Opinia Nr 009172

Wyników przeprowadzonych oględzin - ekspertyzy urządzeń grzewczo-kominowych
w budynku przy ul. Miejszowskiej nr 7/8 w Walbrzychu
dotycząca urządzeń grzewczo-kominowych używanych przez B.O.K. Sobiech

1. Wskazania przewodu kominowego i usytuowania miejsca na podłączenie
2. Ustalenia prawidłowości podłączenia
3. Ustalenia przyczyn wadliwego działania urządzeń

SWIŁC ORIENTACYJNY

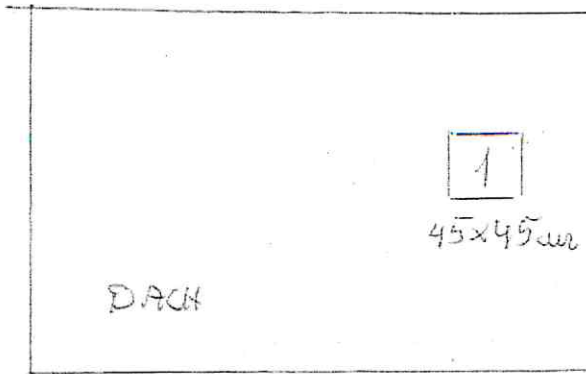
1. Przewód nr 1 doprowadzony to jedyny przewód w mieszkaniu.
2. Przewód kominowy nr 1 (45x45cm) może być prowadzony do podłączenia pieca kuchennego i pokojowego.
3. Wentylacje wybiegowa, kuchnia, wyłazac mogą obniżających przepisów.
4. Dla prawidłowego funkcjonowania urządzeń kominowych zapewnić należy napływ powietrza zzewietrz poprzez otwarcie nawiewne
